RENESAS TECHNICAL UPDATE

製品分類	MPU & MCU		発行番号	TN-16C-A196A/J		Rev.	第1版
題名	R32C/156グループハードウェアマニュアルの誤記訂正			情報分類	技術情報		
適用製品	R32C/156グループ		対象ロット等	関連資料	R32C/156グループ ハードウェアマニュアル Rev.1.01 (RJJ09B0538-0101)

R32C/156グループ ハードウェアマニュアル Rev.1.01 において誤記がありましたので、以下のとおり訂正いたします。

図 15.2 タイマBの構成

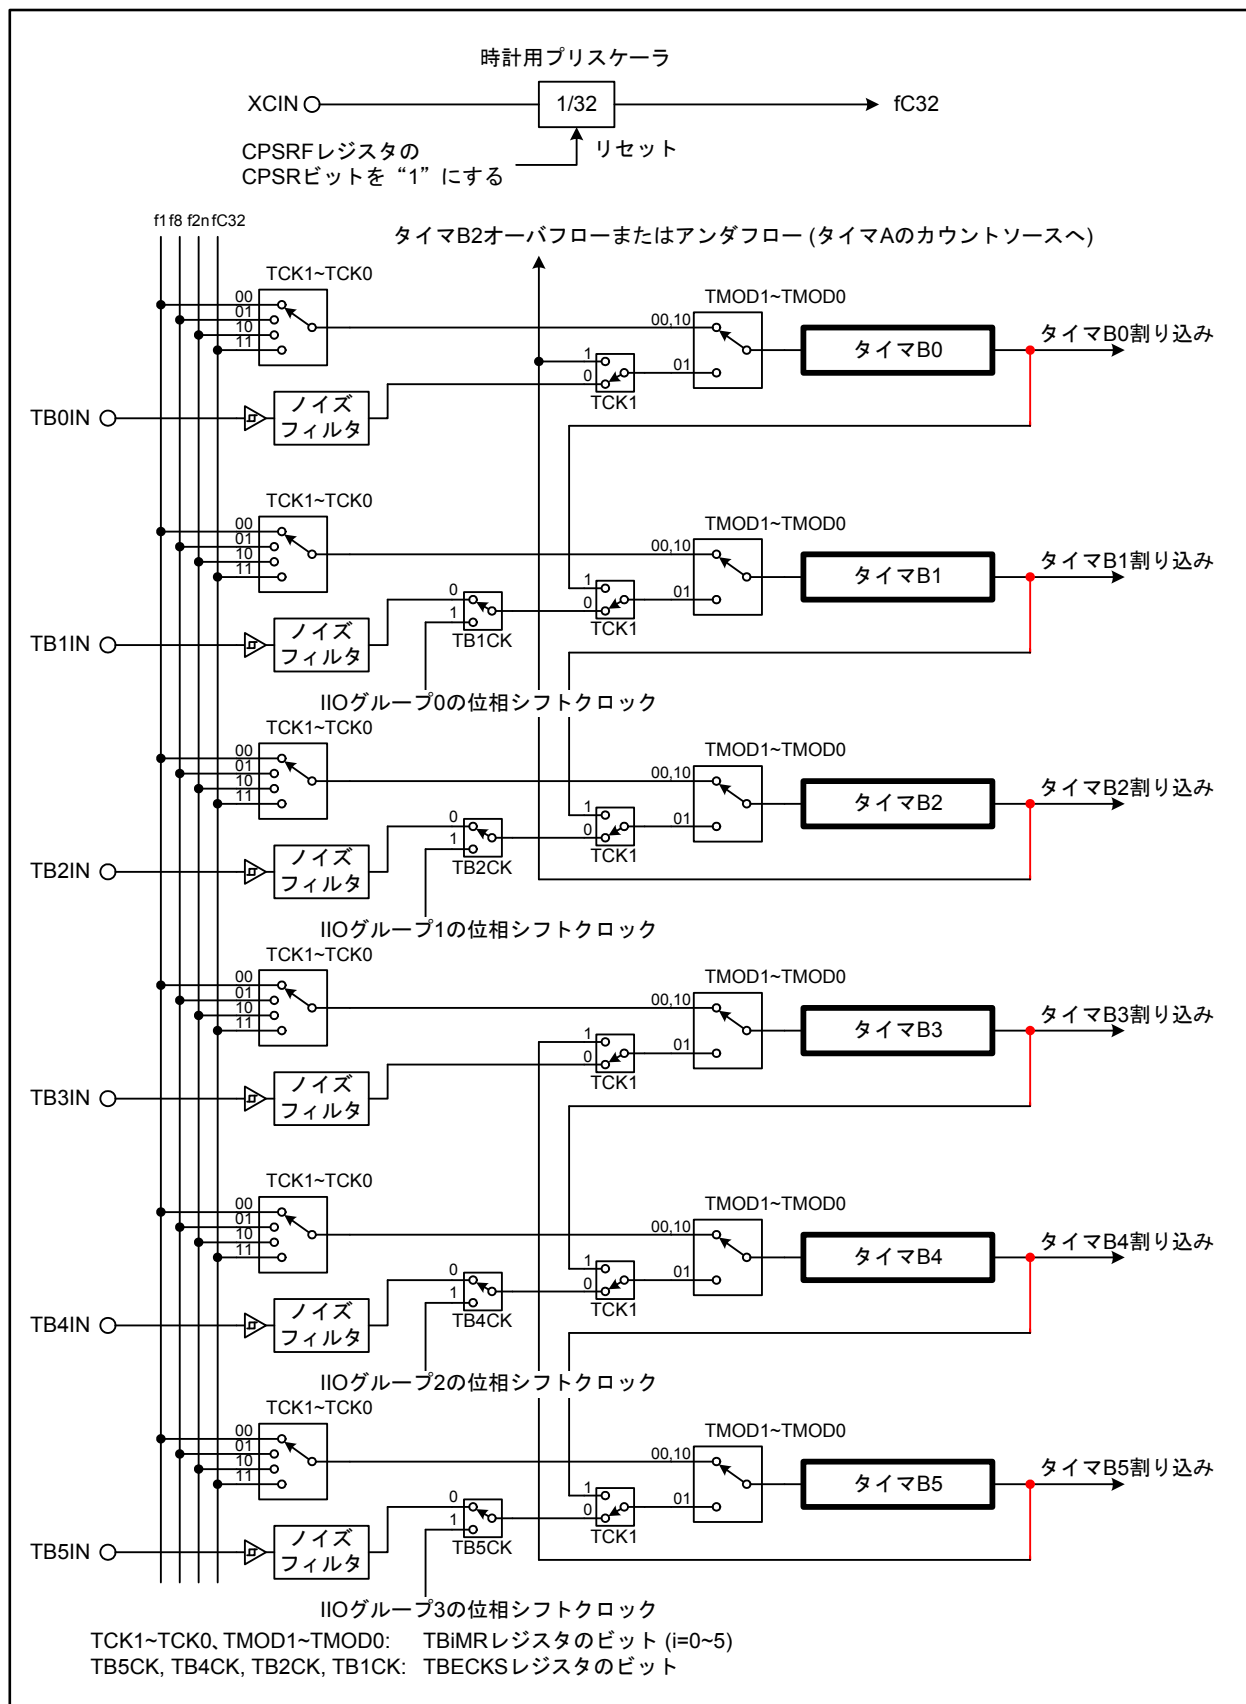
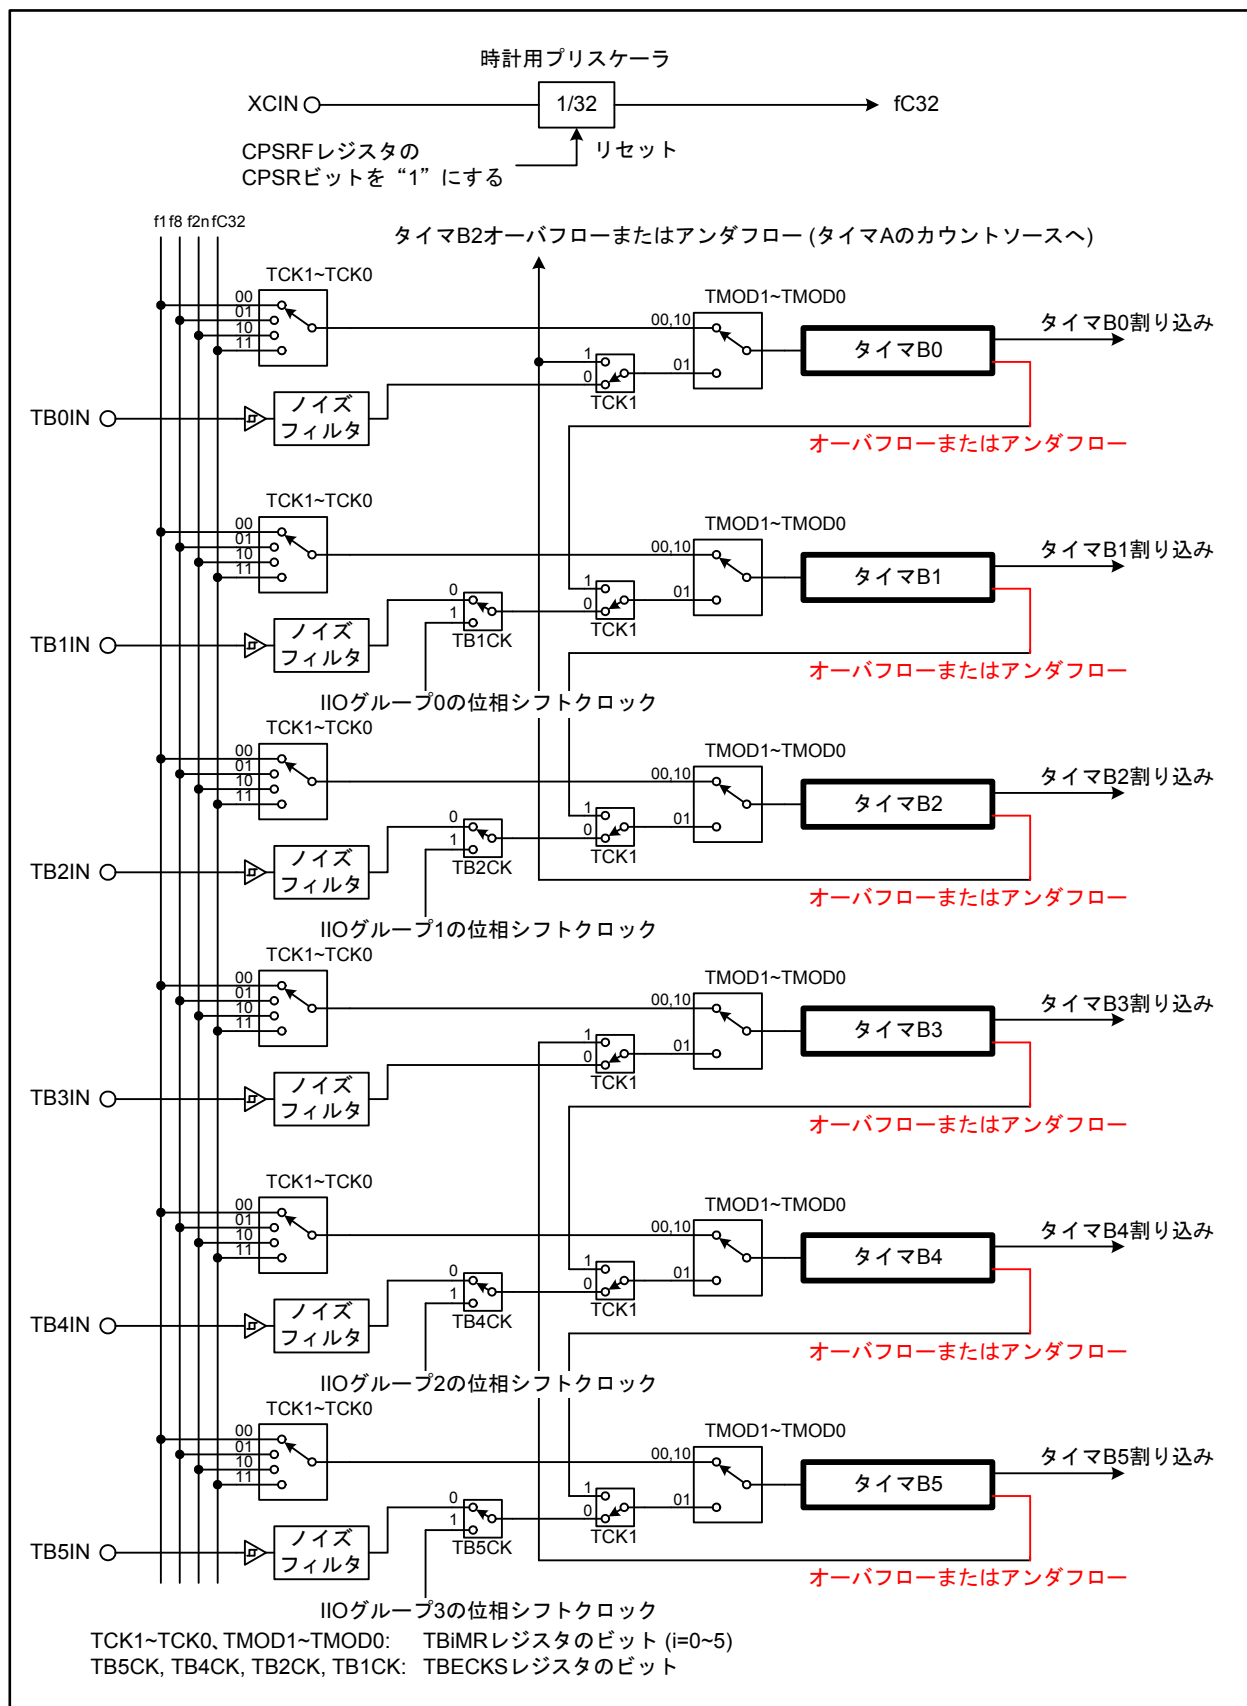
図15.2を以下のとおり訂正いたします。

図 24.30 ウェイトモードへ移行する前の設定例

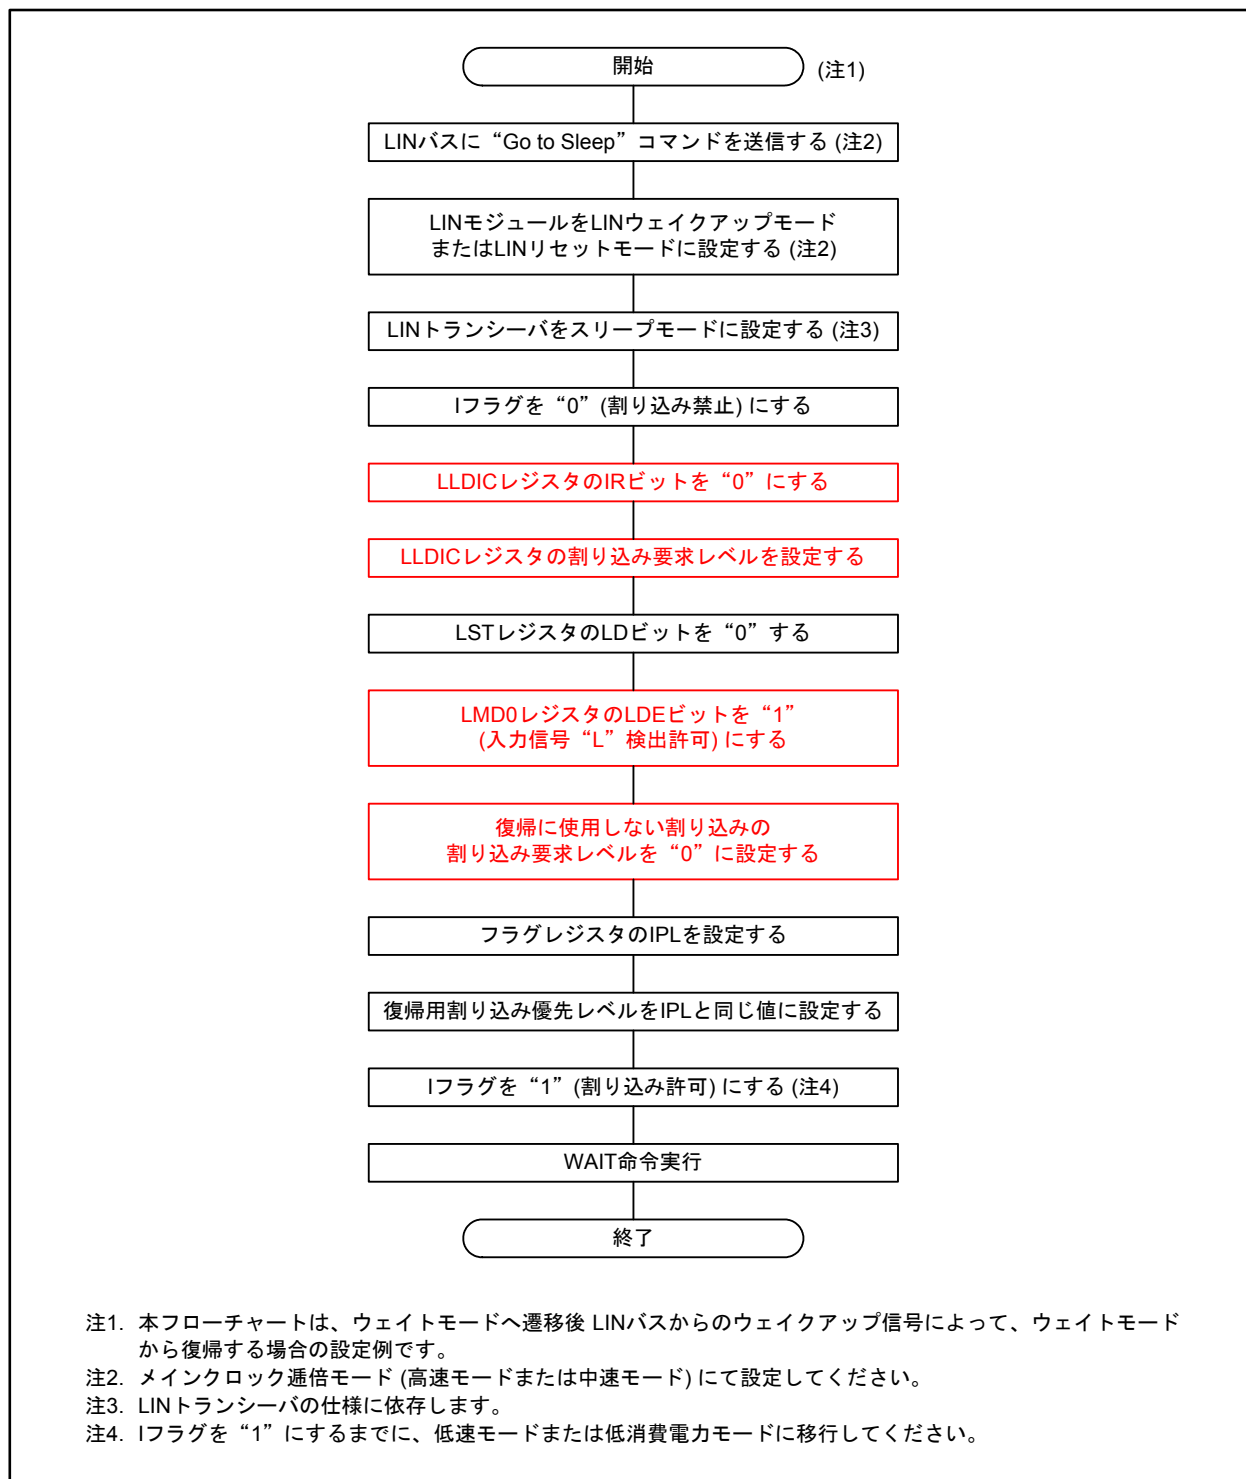
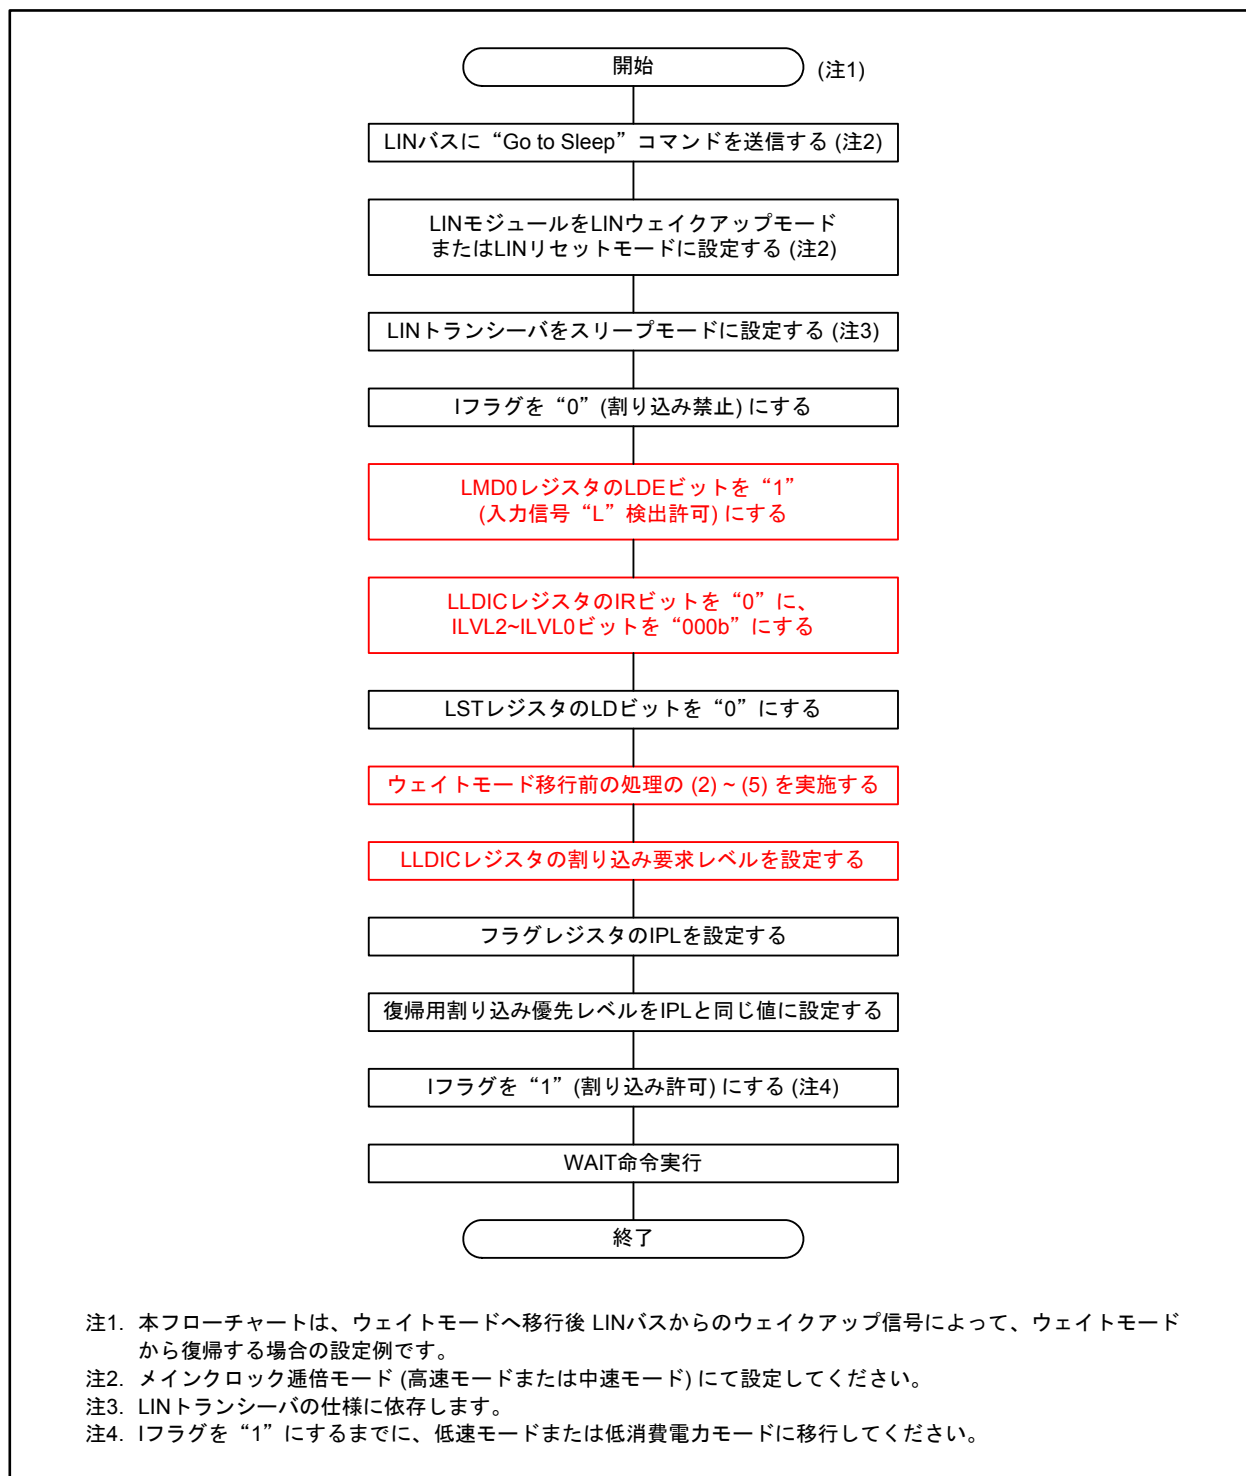
図24.30を以下のとおり訂正いたします。

図24.32 LINj割り込みブロック図(j=0~3)

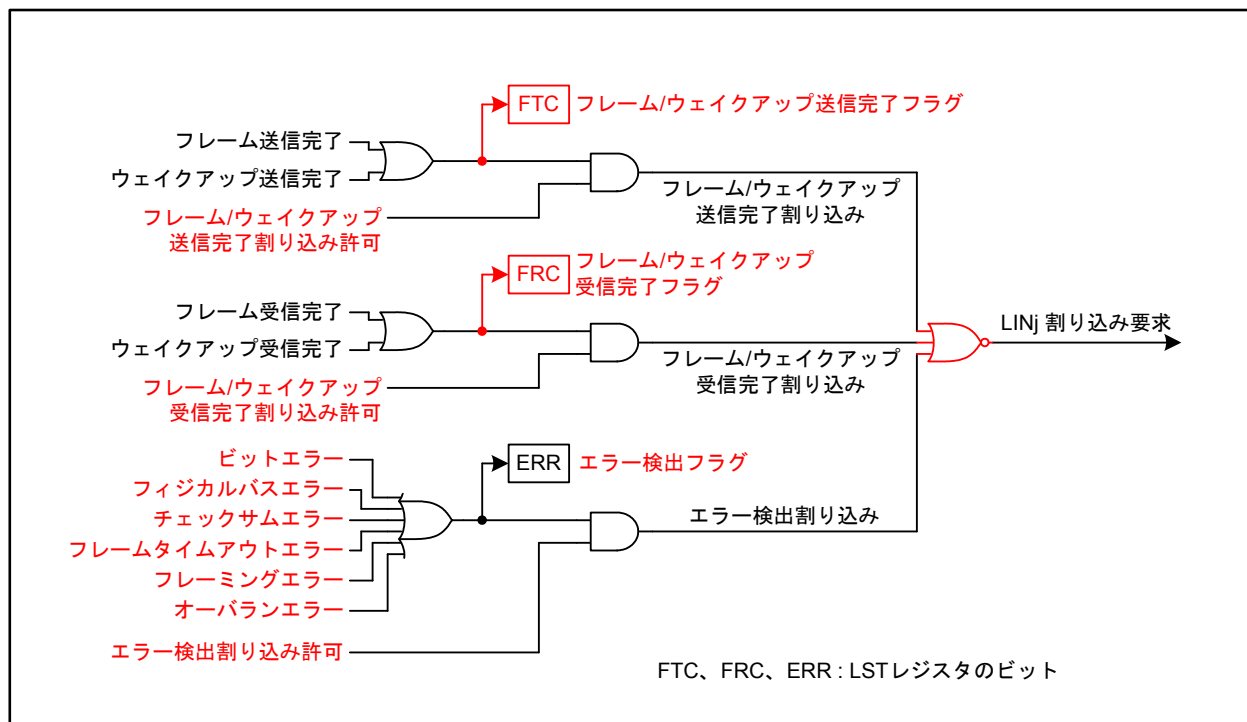
図24.32を以下のとおり訂正いたします。

図24.33 LIN“L”検出割り込みブロック図

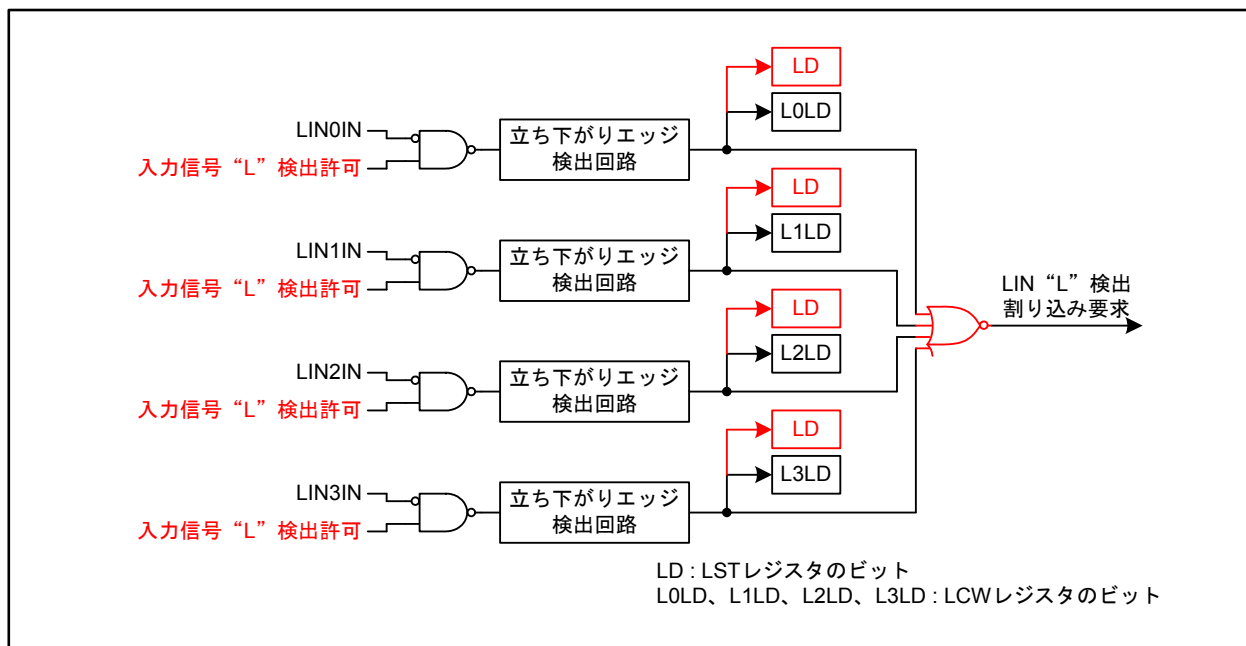
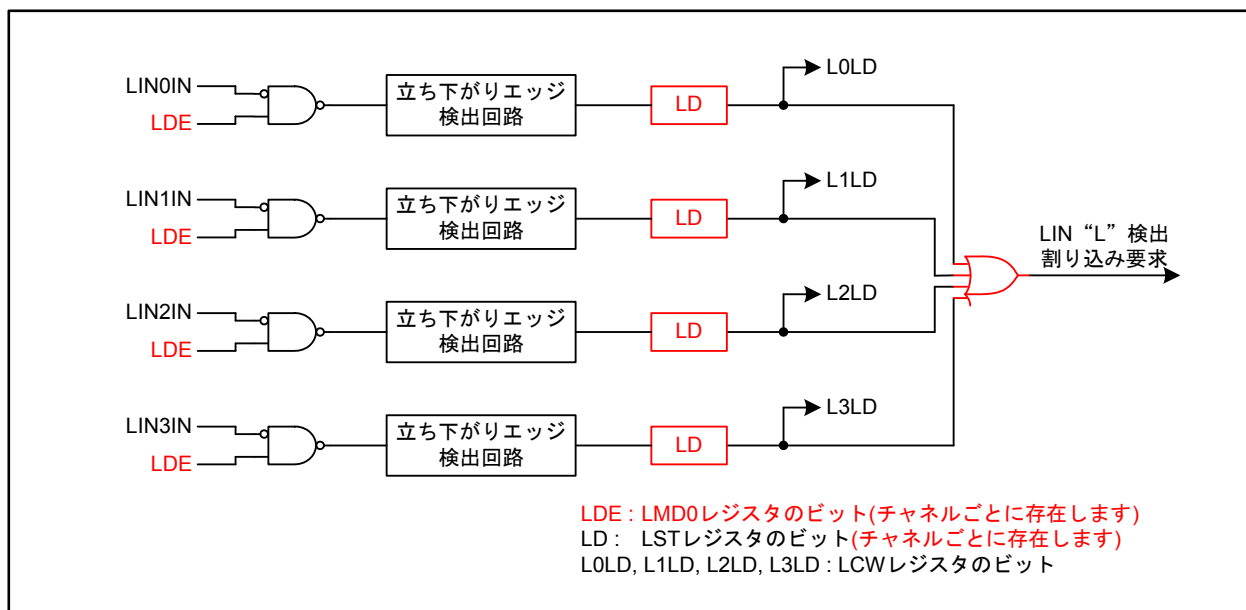
図24.33を以下のとおり訂正いたします。
